Controle verslag van elektrische installaties op laagspanning en op zeer lage spanning

ORIGINEEL EXEMPLAAR
REF. 128/2024/54278/01:1

DATUM VAN CONTROLE 06/02/2024 **AGENT** Souheil Idrissi
ADRES VAN CONTROLE Koning Albertlaan 10 (verdieping 1) - 9160 Lokeren **TYPE CONTROLE** Controlebezoek verkoop oude installatie (8.4.2.)

BESLUIT : NIET CONFORM

Elementaire situatieschets en samenvattende beschrijving van de borden

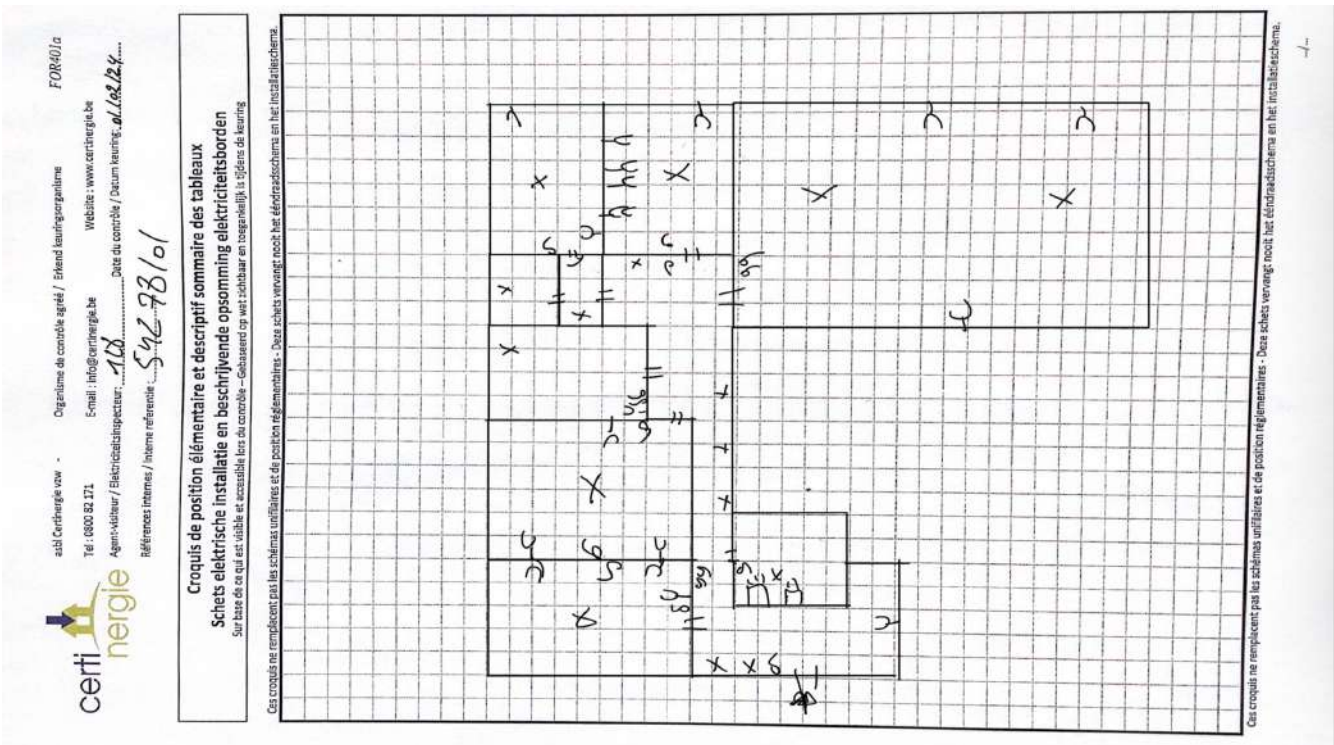
Conformiteit eendraadschema's en situatieplan	Niet OK					Aantal verdeelborden	1	Aantal stroombanen	11
Kringen	/	/	/	/	/				
Bescherming	6x mj 16A 6000 II'	2x mj 10A 6000 II	1x mj 32A 6000 II	1x mj 40A 6000 II	1x mj 6A				
Sectie (mm²)	2,5	1,5/2,5	6	6	?				
Conclusie	OK	OK	OK	OK	Niet OK

Aardverbindingssysteem	Onbepaald - Gemeenschappelijke aardverbinding	Hoofd differentieelstroominrichting	afwezig
Aardingsweerstand (Ω)	Niet meetbaar	Dispositief differentieel apparaat	afwezig
Gelijkvormigheid v/d equipotentiaal en de PE	Niet OK	Bevestiging / Staat / Verslechtering materiaal	Niet OK
Aardingscontinuïteit	Niet besluitende	Visuele controle vaste of mobiele materiaal	Niet OK
Foutlus controle	Zonder voorwerp	Bescherming tegen rechtstreekse aanraking	Niet OK
Bescherming tegen onrechtstreekse aanraking	Niet OK	Algemene isolatieweerstand (MΩ)	0,71
		Overeenstemming tussen hoofddifferentieel - aarding	Niet OK
		Overeenstemming beschermingsinrichtingen - doorsneden	OK

De defekte stopcontacten zijn gevestigd in **de keuken - dampkap**
